REVISIÓN TÉCNICA #595

FECHA: 25 de agosto de 2026
INGRESO: REQ00006
CLIENTE: EXPALSA CAMATAURA
ACTIVIDAD: MANTENIMIENTO
EQUIPO: CARACOL PLANO 8"
MARCA: IOSA
N° SERIE: 020821-407CF

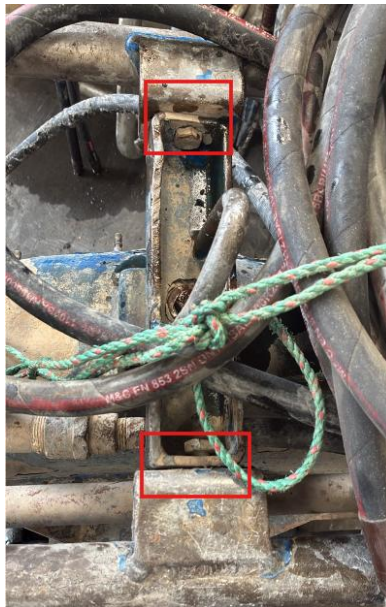
1. Se verifican los cuerpos internos del motor hidráulico, donde se evidencia que estos se encuentran en buenas condiciones. Se recomienda mantenimiento preventivo.

2. El impulsor presenta una cavidad con contaminación en el aluminio, esta no se podría reparar con soldadura. Se recomienda cambio de impulsor.

3. El acople brida en la succión del caracol se encuentra roto, se recomienda cambio del acople mediante corte y soldadura.

4. Se propone la soldadura de la barra en la parte superior del chasis.

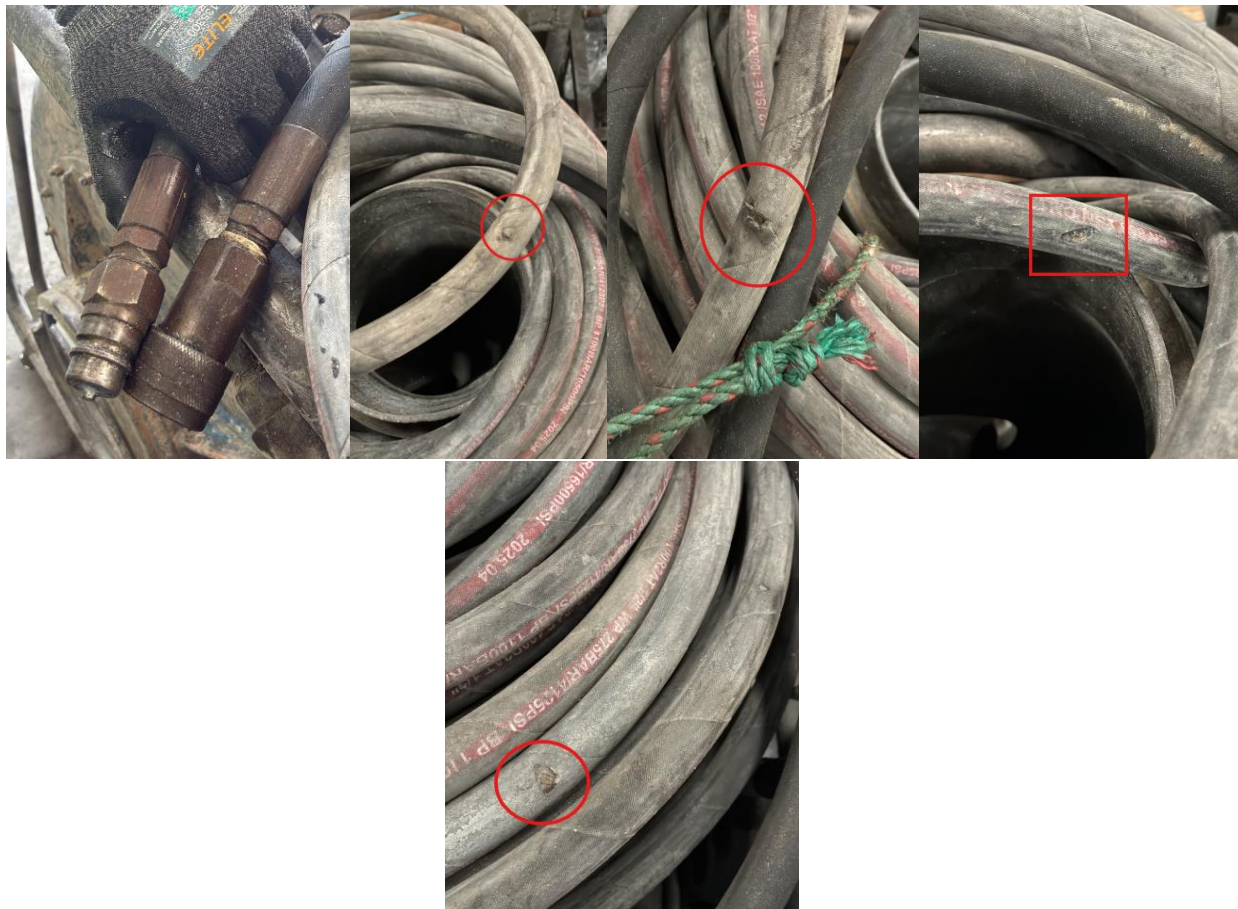
5. Se encuentran picaduras y discontinuidades en la protección de la manguera interna, se recomienda el cambio.

6. Las mangueras largas presentan picaduras y los acoples rápidos presentan desgaste y oxido, se recomienda el cambio para evitar fugas.

7. Uno de los soportes del serpentín se encuentra ausente, se propone el montaje.

8. Los acoples del serpentín a las mangueras se encuentran en malas condiciones, se recomienda el cambio.
